# INFORME DE HITO DE CONTROL N° 045-2026-OCI/0392-SCC

## "MEJORAMIENTO DE LOS SERVICIOS DEL PARQUE RECREACIONAL DE CHARCAHUAYLLA DE LA CIUDAD DE URUBAMBA - DISTRITO DE URUBAMBA - PROVINCIA DE URUBAMBA - DEPARTAMENTO DE CUSCO"

## HITO DE CONTROL N° 4 – AVANCE DE EJECUCIÓN DE OBRA AL MES DE JUNIO DE 2026

**IMAGEN N° 2**
**FECHA DE ÚLTIMA ACTUALIZACIÓN DEL FORMATO N° 12-B DEL SISTEMA DE SEGUIMIENTO DE INVERSIONES**

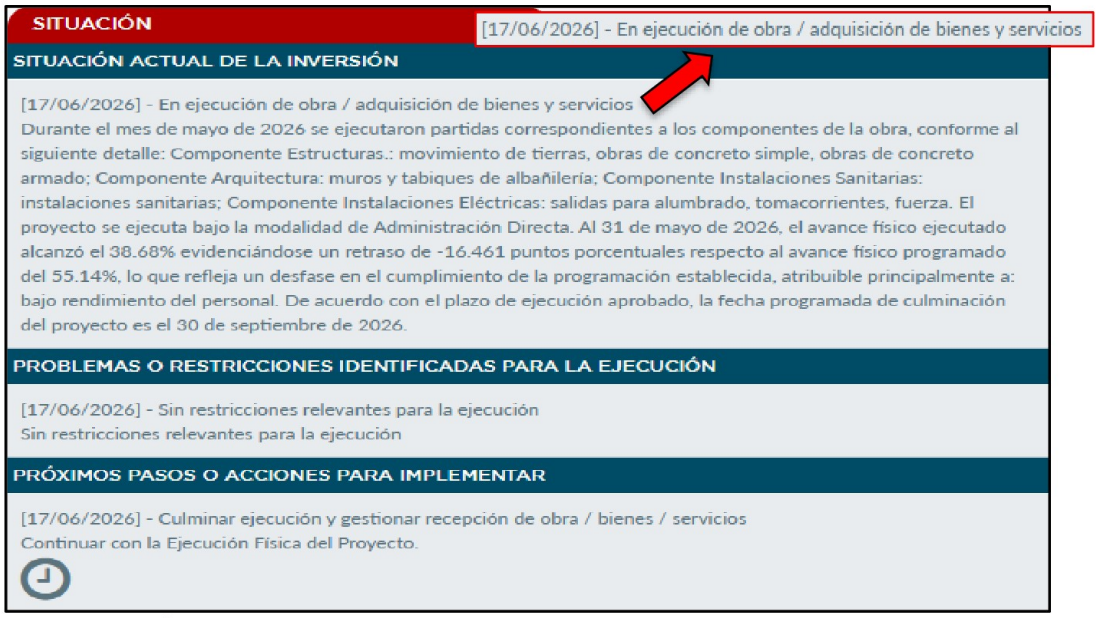
Tal como se observa en la imagen precedente se emitió la alerta indicando que la obra no cuenta con formato n.° 12-B actualizado; asimismo, se advirtió que la última actualización del Formato n.° 12-B: Seguimiento a la Ejecución de Inversiones, corresponde al 17 de junio de 2026, no evidenciándose el registro de la información correspondiente al mes de mayo de 2026, pese a haber vencido el plazo previsto para su actualización; conforme se observa a continuación:

Al respecto, conforme a lo establecido en el numeral 45.3 de la Directiva General del Sistema Nacional de Programación Multianual y Gestión de Inversiones, la información sobre el seguimiento de la ejecución de cada inversión debe ser registrada mensualmente por la Unidad Ejecutora de Inversiones (UEI) en el Formato n.° 12-B, dentro de los primeros diez (10) días hábiles del mes siguiente. En ese sentido, considerando que el plazo para registrar la información correspondiente al mes de junio de 2026 venció el 14 de julio de 2026, la entidad no habría efectuado oportunamente la actualización de la información de la inversión en el referido aplicativo.
